Neuplanung ZOB Bonn

Inhalt der Stellungnahme:

Stellungnahme des FUSS e.V. Ortsgruppe Bonn

zur Neugestaltung des Zentralen Omnibusbahnhofs (ZOB)

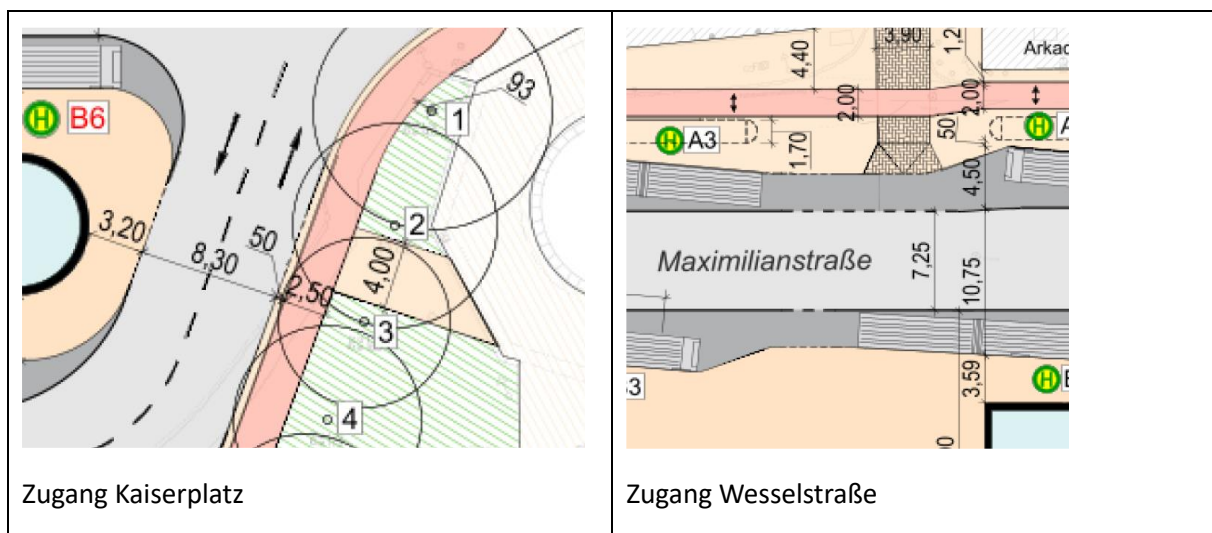
Auch wenn es sich bei dem Lageplan um keine Detailgestaltung handelt, sondern lediglich um eine Vorplanung, so werden durch die verwendeten Elemente doch zukünftig geplante Ausgestaltungen erkennbar. Der eigentlich Platzbereich des ZOB vermittelt eine stark verkehrstechnische Ausrichtung, wichtig wäre jedoch eine städtebauliche Integration, die den Platz in das Gesamtgefüge einpasst und das Verhalten des Fahrverkehrs (Rad und ÖPNV) an die zentrale Lage besser anpasst.

Die um die Mittelinsel führenden Fahrbahnen werden als überbreite Hauptverkehrsstraßen wahrgenommen, v.a. das verwendete Grau suggeriert eine Schwarzdecke als Deckenbelag und die Mittellinie mutet als Durchstich des Cityrings an. Hier sollte in der späteren Ausgestaltung darauf Wert gelegt werden, dass die Fahrbahnen nicht als trennende Elemente / Barrieren wahrgenommen werden.

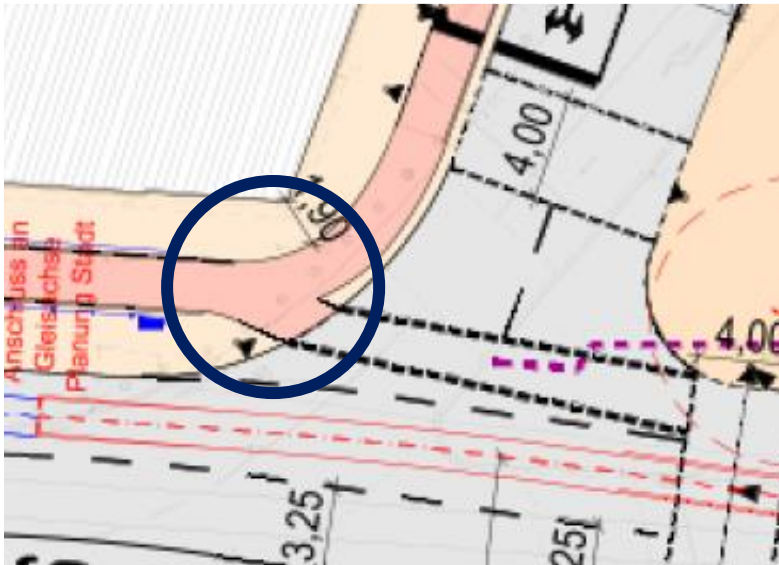
In einem NRVP-Projekt „Radfahrende und zu Fuß Gehende auf gemeinsamen und getrennten selbstständigen Wegen“. Leitfaden für Planer*innen. (Hantschel, et al., 2020) wurde festgestellt, dass eine Trennung von Flächen des Fuß- und Radverkehrs durch (taktile und ggf. visuell erfassbare) Begrenzungsstreifen ausreichende Breiten des Rad- aber auch des Gehwegs voraussetzt. Zu schmale Wegbreiten führen zur Nutzung angrenzender Flächen, etwa beim Überholen oder Ausweichen sowohl im Fuß- als auch im Radverkehr. Das begünstigt Unfälle zwischen den Verkehrsarten.

Während es bei den polizeilich erfassten Verkehrsunfällen mit Personenschaden im Zeitraum 2001 bis 2020 in Deutschland zu einem Rückgang um etwa 25 % kam, nahmen im gleichen Zeitraum die Unfälle zwischen Gehenden und Radfahrenden um etwa 15 % zu (Medicus, et al., 2023).

Insbesondere gemeinsame Geh- und Radwege und vor allem Fußgängerzonen erwiesen sich demnach als unfallauffällig. Dabei werden die Unfälle zwischen Gehenden und Radfahrenden – auch bei den Personenschadensunfällen – von der polizeilichen Unfallstatistik z. T. untererfasst (Unfalldunkelziffer). Bei Unfällen von Radfahrenden mit Gehenden kann von einer Dunkelziffer bis zu 80 % ausgegangen werden (von Below, 2016).

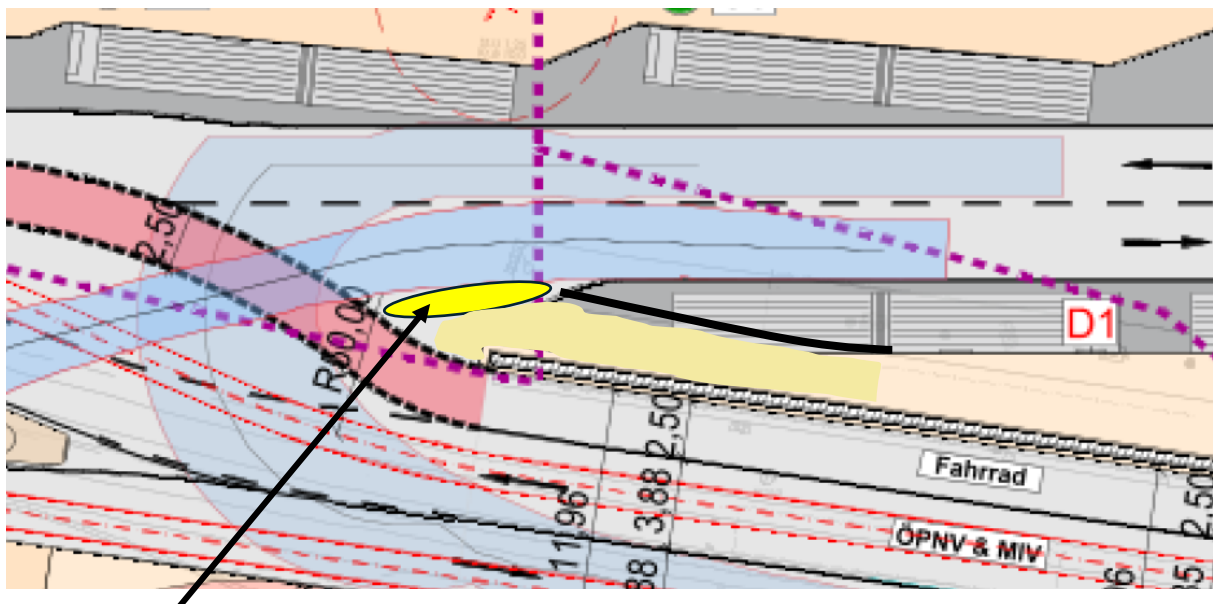
Hierzu muss erwähnt werden, dass die in der ADFC-Stellungnahme erwähnten Konfliktpunkte nicht alle zutreffend sind, da es keine Rechtsabbieger aus der Südunterführung kommend geben wird bzw. aufgrund der notwendigen Radien geben kann.

Auch stimmt nicht, dass Rad- und Busverkehr sich hier „ungeregelt“ kreuzen würden. Diese Führung wären nach StVO sehr eindeutig geregelt, mit Vorrang für den Radverkehr.

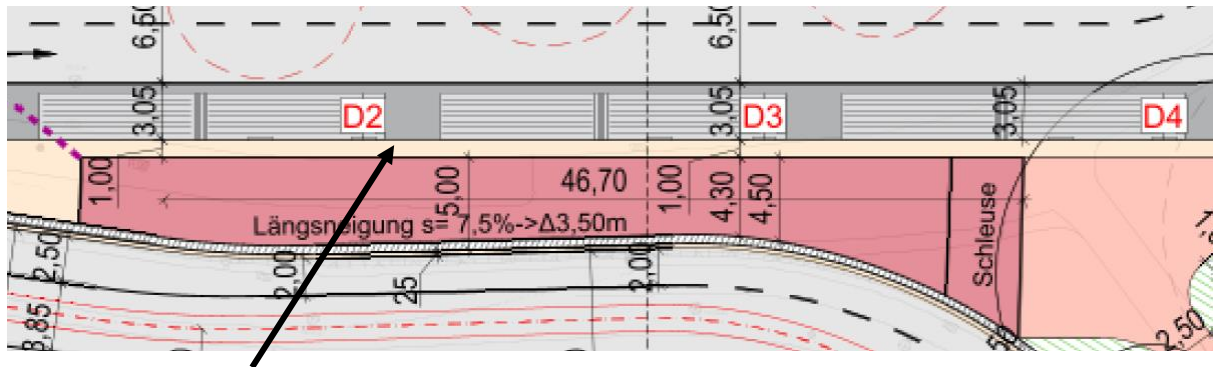
Die südliche Führung des Radverkehrs würde auch nicht zum Wegfall der Busstandplätze D1-D4 führen, diese müssten ggf. etwas nach Osten verschoben werden, ggf. würde ein Platz (D1) wegfallen, so wie es bei der Fläche für die „Szene“ auch vorgesehen ist.

Einpassung einer schmalen Insel zur Trennung und Signalmast

Verschmälerung der Schieberampe bzw. Verbreiterung des Gehwegs von 1,0m auf 2,50m, Nutzung als gem. Geh-/Radweg (Fußverkehr nur einzelne Busfahrer).
